2016년도 문화재위원회

제10차 사적분과위원회 회의록

○ 명칭(안) : 안성 도기동 성곽유적(安城 道基洞 城郭遺蹟)으로 신청함.

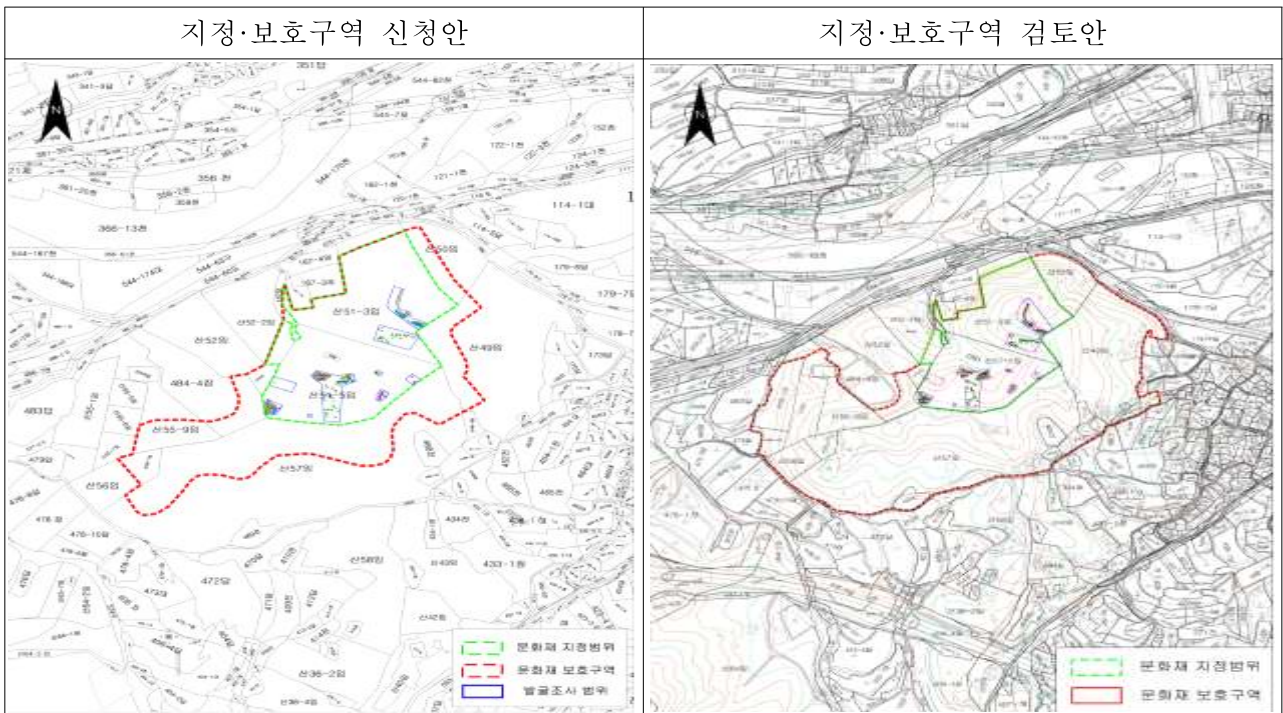
- 검토의견 : 사적의 문화재 명칭 부여 기준인 지역명+문화재명(문화재 유형)을 고려해 볼 때, “안성 도기동 산성(安城 道基洞 山城)”이 적절한 것으로 판단됨.

(4) 문화재 보존 영향 행위기준(안) 검토

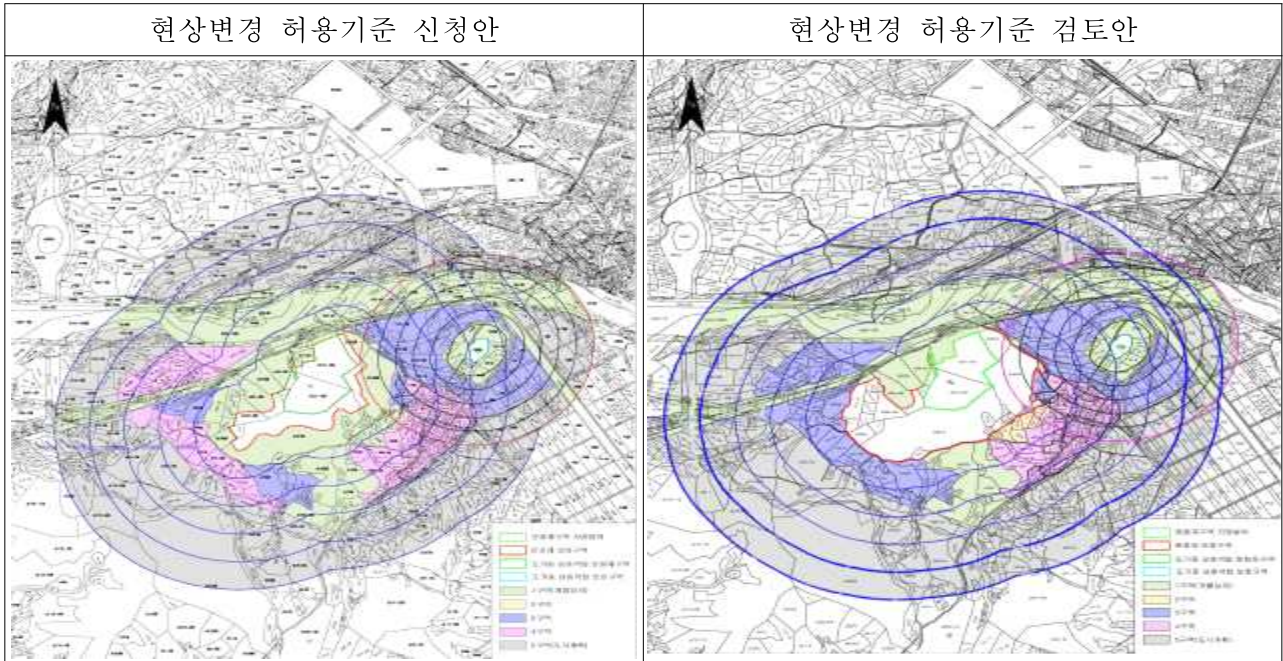
- 검토의견 : 현황 제출된 구역처럼 봉우리의 일부를 남겨두고 1구역(개별 심의구역)을 존치하는 것보다, 봉우리 전체를 지정하고 평탄화된 곳은 2~4층 규모로 하여 문화재 보존과 민원과의 조화를 꾀할 필요가 있음.

○ 허용기준 도면

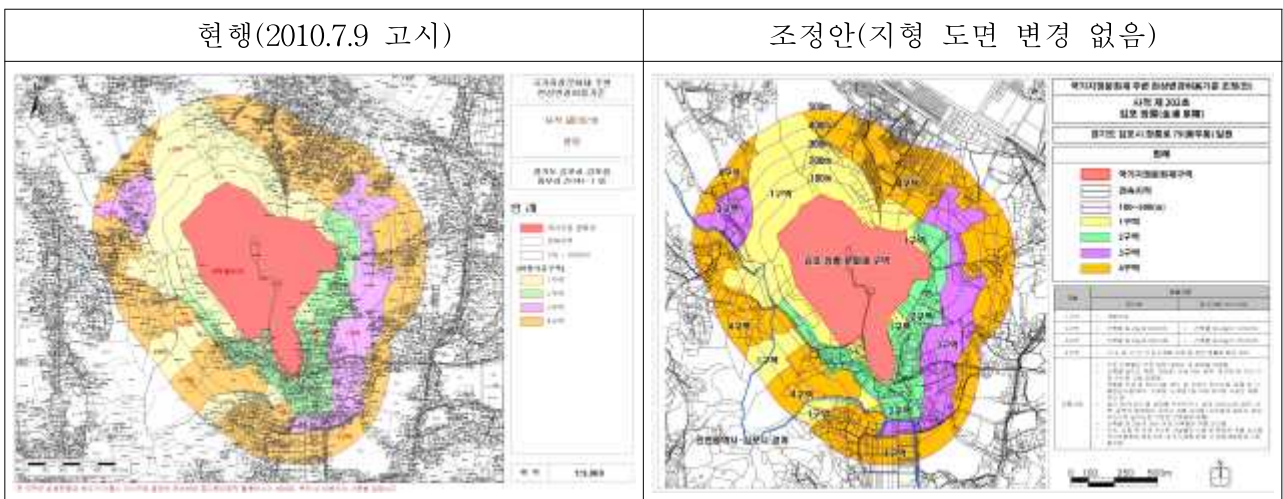
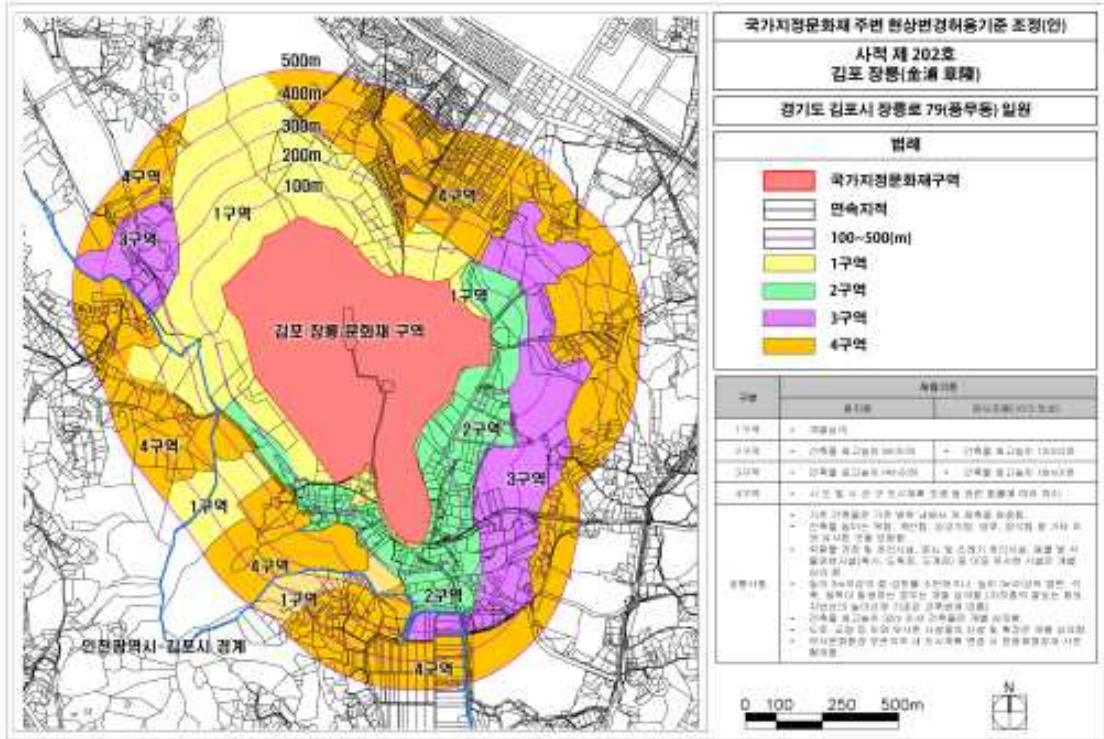
- 본 건은 김포 장릉의 현상변경 허용기준을 5대 경관 지표(장소성·일체성·조망성·마루선·왜소화)에 따라 합리적으로 조정하고자 하는 사항으로 능의 경관지표는 장소성·일체성·조망성·마루선의 검토가 필요함.
- 김포 장릉은 북측으로 주거단지와 생활시설이 위치하며, 남서측은 농경지, 묘지, 공장이 위치하고, 동쪽은 주거단지 및 공장이 위치한다.
- 도시계획은 김포 장릉을 중심으로 주변 임야는 보존녹지지역, 동측 코너는 준공업지역, 사방으로 군데군데 주거지역이 산포하고 있음
- 따라서, 김포 장릉의 경관지표와 도시계획 등을 종합하여 볼 때, 장소성·일체성·조망성·마루선의 차원에서 사신사의 형태가 유지되고 있는 기존 개별심의구역은 그대로 유지하되 내침릉에 해당하는 동남측의 돌출부는 지정에 의해 보존관리 할 필요가 있음.
- 그리고 북서측의 3구역으로 설정되어 있는 곳은 김포 장릉의 주산 및 사신사 백호의 후면부 지역으로 능선 및 지형으로 시야가 차폐되는 지역이나 허용기준을 4구역으로 완화시 4구역인 도시계획 조례에 의하면 건축물 높이에 대한 규제가 없는 상황임

○ 신청안

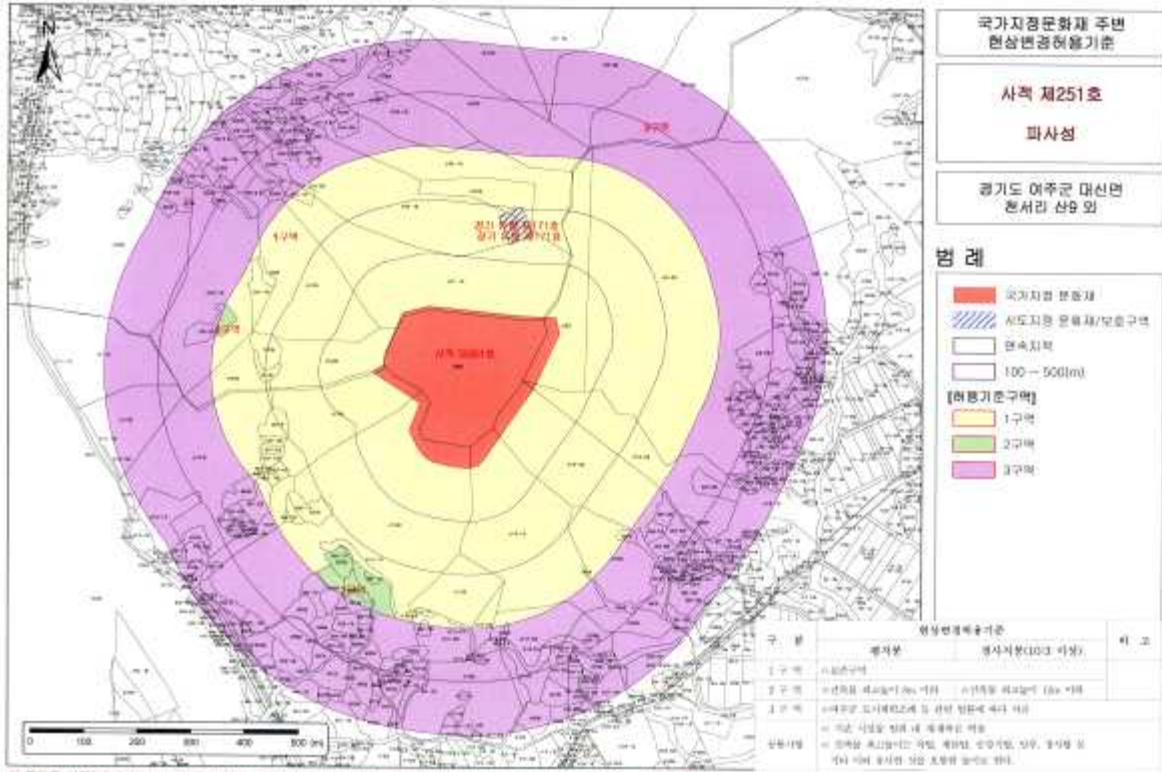
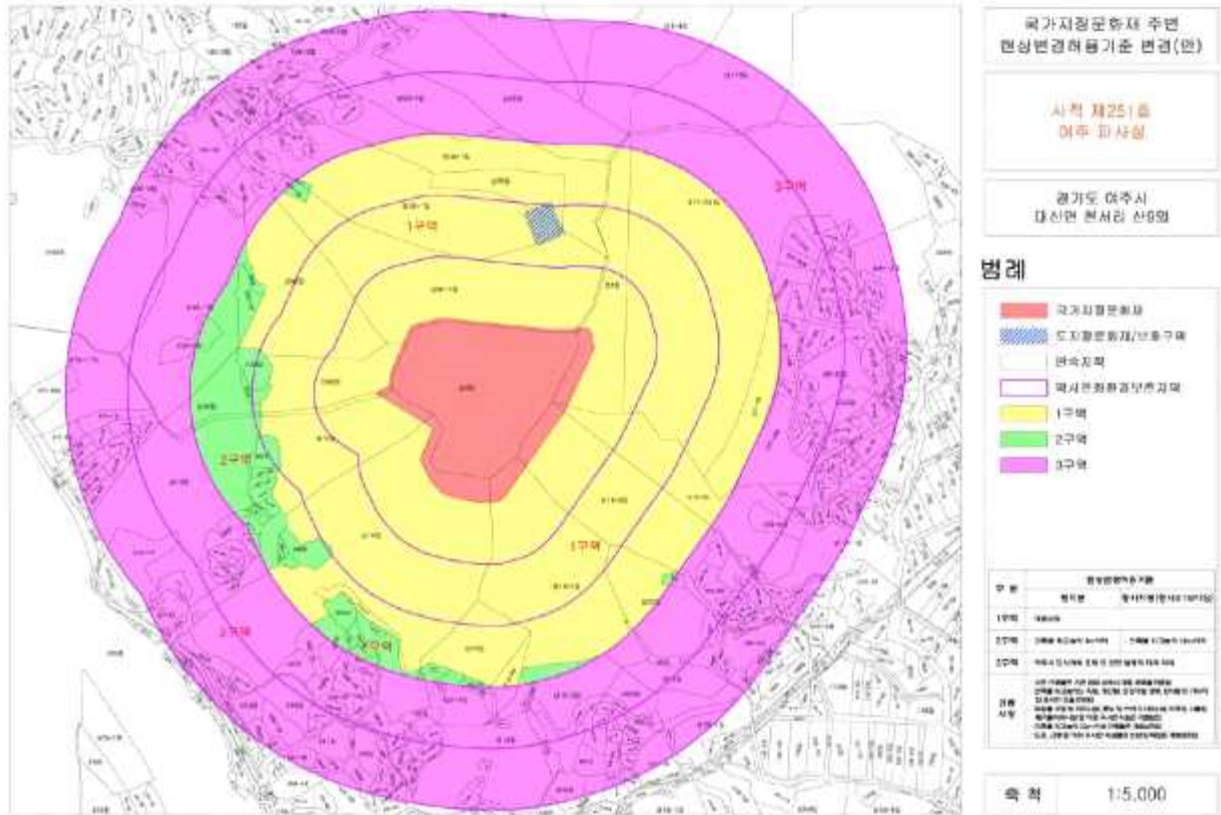
- 재조정안은 기존 허가사항을 토대로 허가지역 인근을 2구역(평지붕 8m, 경사지붕 11m)으로 변경하려는 것이나, 허가사항이 1층 규모이므로, 재조정안도 새로운 범례를 만들어 이와 비슷한 기준으로 설정하여, 과사성 정상부분에서의 한강쪽 조망성을 보호하였으면 함.

- 조건부가결
 - 2차 현지조사의견대로 함

○ 변경(현지조사 자문의견 반영안)

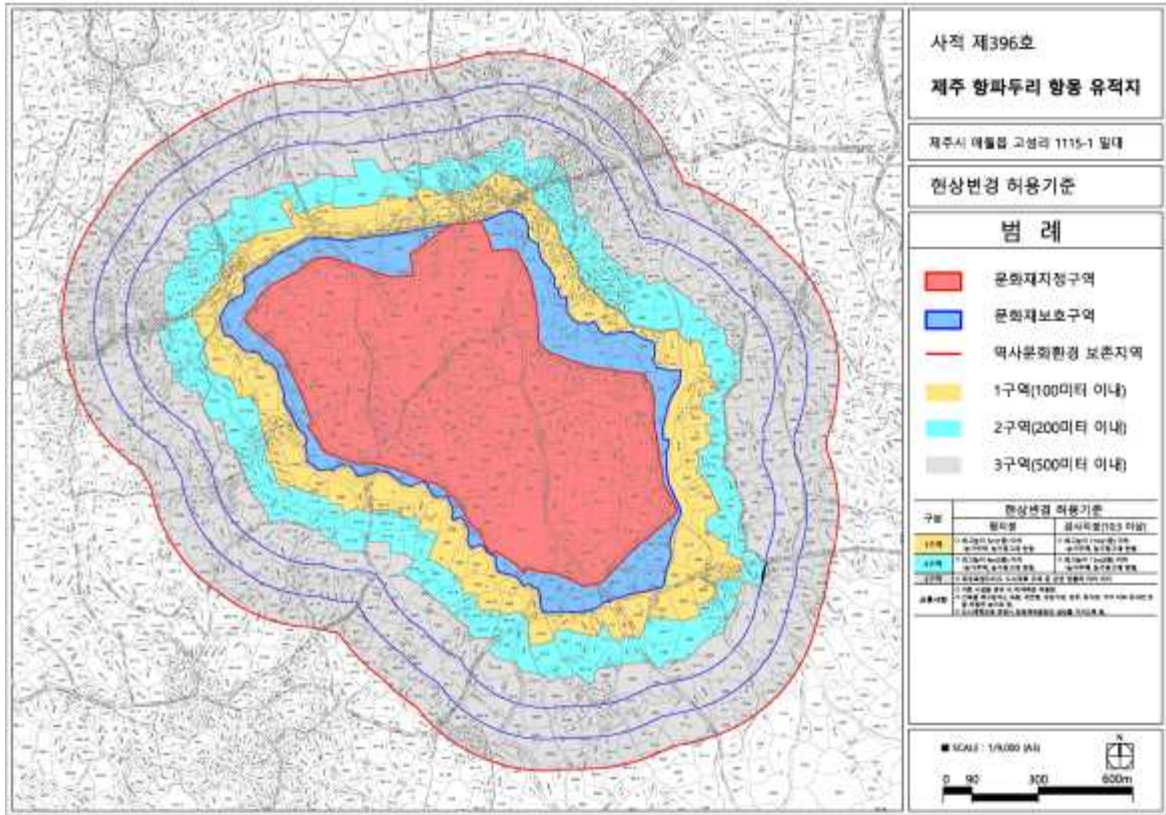
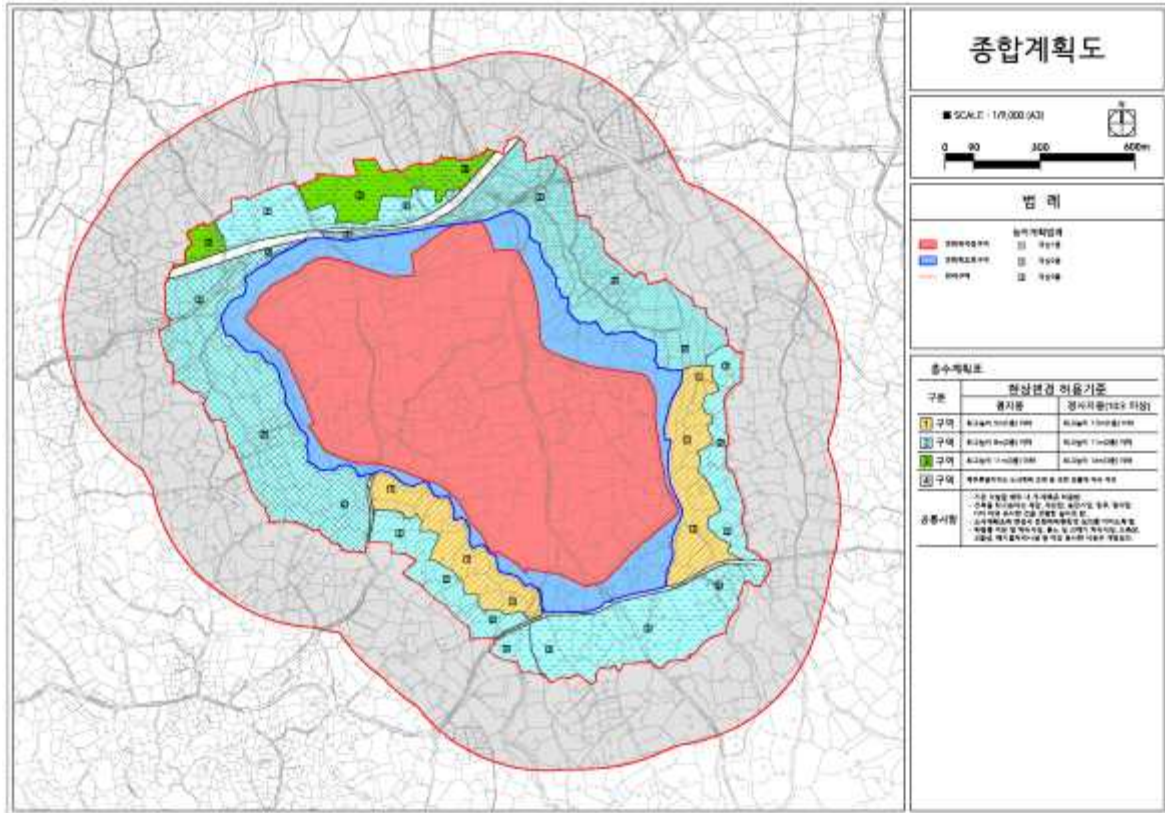
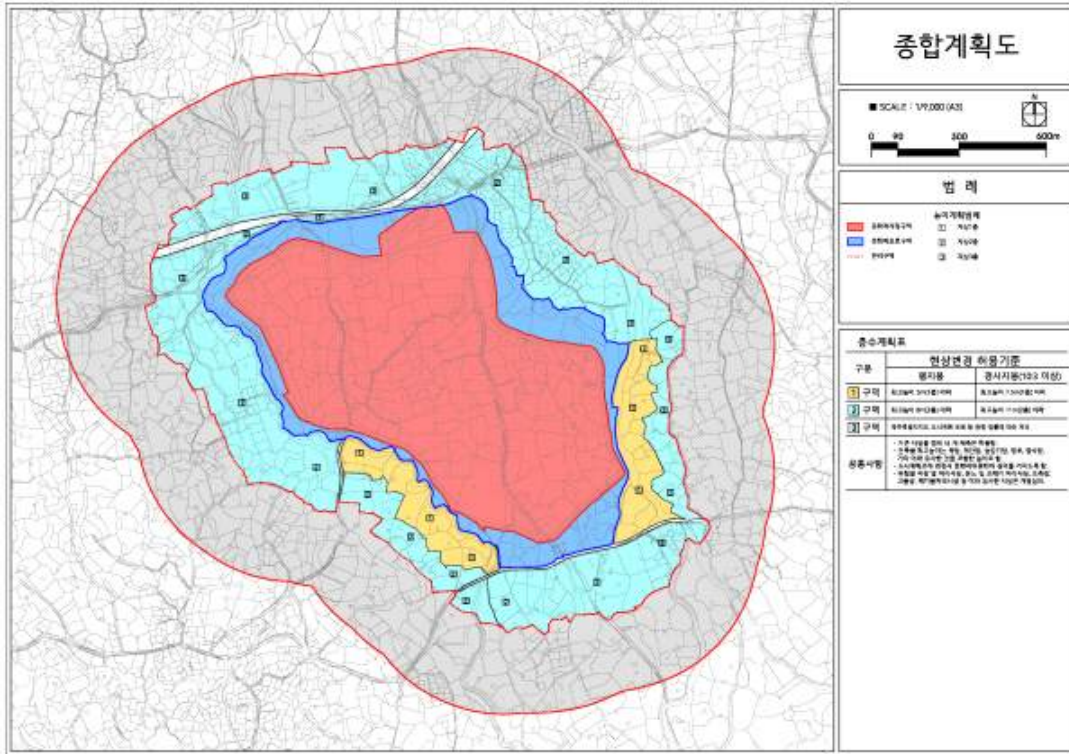
- 본 건은 제주 향파두리 향몽유적의 현상변경 허용기준을 경관 5대 지표에 따라 합리적으로 조정하고자 하는 것으로서, 향파두리 토성은 바다를 향한 북측의 지형이 주변과 10~30m의 높이 차이를 보이고, 남측은 주변과 비슷한 지형을 이루고 있음
- 따라서, 이러한 향파두리 토성의 경관과 도시계획, 기 허가된 사항들을 종합적으로 고려하면 농가주택·농가창고는 현실적으로 불필요하며, 북측과 동북, 서북 측은 지형이 높고 보호구역이 충분히 이격되어 있으므로 연결하여 2층 규모(평지붕 8m/경사지붕 11m)로 조정한다면 제주 향파두리 향몽 유적의 합리적인 조정안이 될 것이라 판단됨
